④	3	增加技术要求5, 增加序号4			AODEPU® 宁波奥德普电梯部件有限公司 NINGBO AODEPU ELEVATOR COMPONENTS CO., LTD.			
⑤	2	15改为15.0, 47改为47.0						
⑥	8	φ26改为φ27, 115改为135, 增加公差, >31.5改为(35), 213改为253						
标记	处数	更改内容	签名	年、月、日				
设计	宋剑	20230109	标准化		阶段标记	重量	比例	088安全联动装置
审核							1:2	
工艺			批准		共 1 张	第 1 页		AX088XT012

更改记录								材料: 钢板 4.0				表面处理:				图号:		
更改文件号	标记	处数	更改内容	更改人	日期	材质: Q235B				表面喷粉处理, 颜色按生产指令				XTA4040QKV				
PM231352			新增一页	李强	2023-11-15													
						设计	李蒙	2023-11-15	标准化	李向翠	2023-11-15	图样标记		数量	重量	比例	名称: 板	
						校对	施建峰	2023-11-15				S	A	B	1	1		1:2
						审核	汪杰	2023-11-15								杭州优迈科技有限公司		
						工艺	马楠	2023-11-15	批准	汪杰	2023-11-15	共 4 页		第 3 页

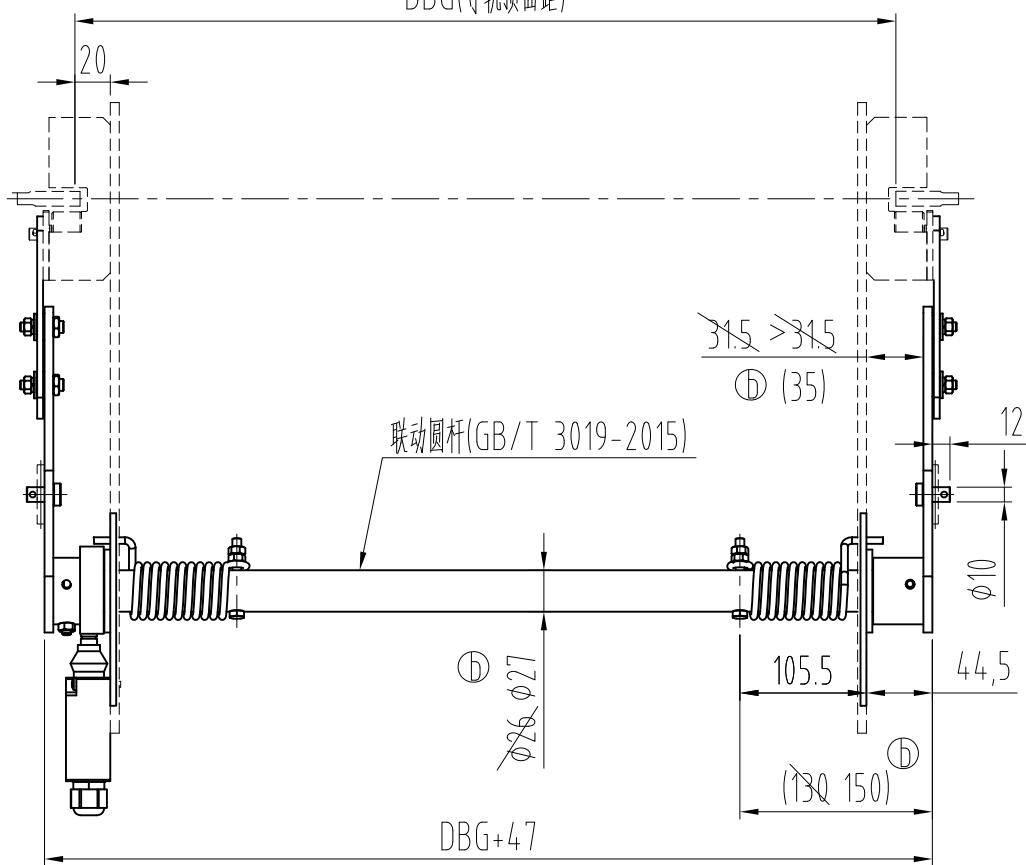
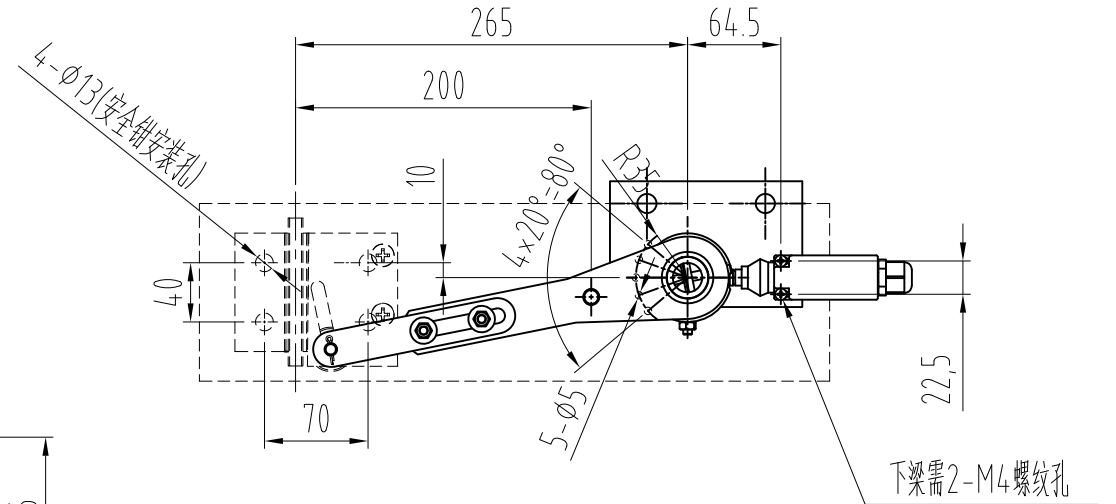
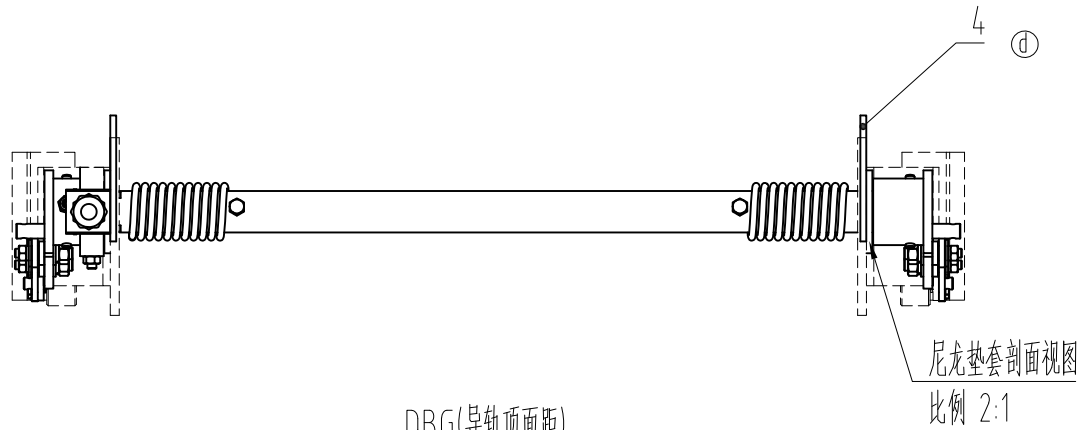
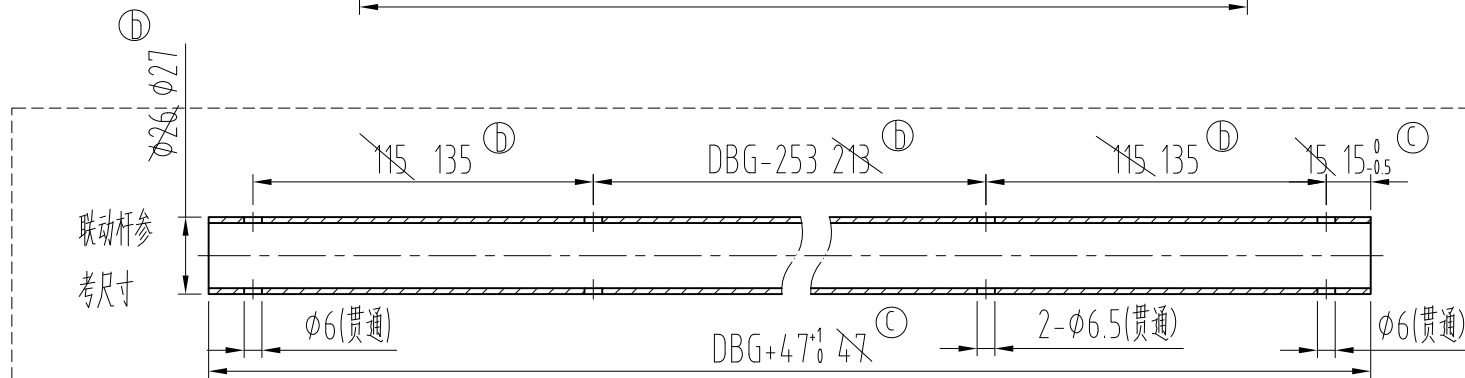
- 此款安全钳提拉机构适配安全钳OX-088(A02)；
- 本安全联动装置与AX088XT013轿底部件打包发货；
- 本产品型号为OX-088XT,为杭州优迈科技有限公司定制；
- 圆管摆臂组件打孔处,φ6孔配钻改为贯通,出现装配问题,由杭州优迈科技有限公司负责；
- ④ 5、件4与提拉机构装配后打包。
